SYMPHONY V2 – version log

Revisioni, modifiche approvate, decisioni e verifiche di progetto

Documento	**symphony_version_log** (unico file, aggiornato a ogni revisione). Fino alla rev. 1.5 si chiamava `modify_request1910` : tutto il suo contenuto è riportato qui, invariato
Revisione corrente	**1.28** del 30/10/2026 – R-10 chiuso: 8 condensatori RF da 100/56 pF passano a Murata GQM1875 0603; R-09 chiuso con J15 lasciato com'è

24. Netclass e layout della parte RF modificato v1.12

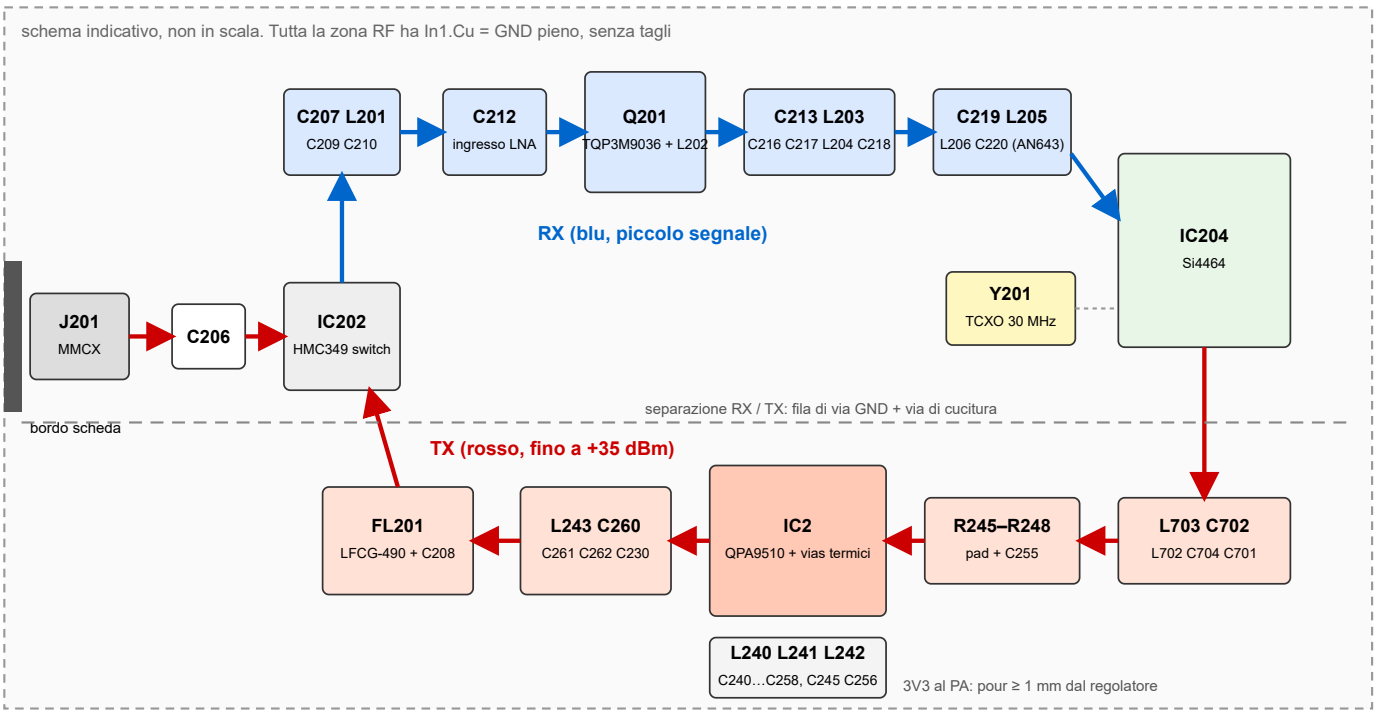
- Riferimento delle linee RF su F.Cu: **In1.Cu = GND pieno** sotto tutta la zona RF, senza tagli e senza altre piste.
- **Linea consigliata: coplanare con massa (CPWG), pista 0.20 mm, distanza dal GND di F.Cu 0.20 mm.** Calcolo: 51 Ω con εr 4.1, 49 Ω con εr 4.5. Microstriscia semplice a 50 Ω: circa 0.17 mm.

- Prima di sbrogliare, verificare con il calcolatore di impedenza JLCPCB per lo stackup scelto e, se cambia, aggiornare la larghezza della netclass RF_50R.

- A 435 MHz λ in scheda ≈ 390 mm: piste RF di pochi mm sono corte, ma vanno comunque tenute a 50 Ω, dritte e senza stub. Curve a 45° o ad arco.
- Via di cucitura GND lungo le linee RF e lungo il bordo del GND di F.Cu: **passo ≤ 2 mm** (copre anche le armoniche del PA fino a qualche GHz).
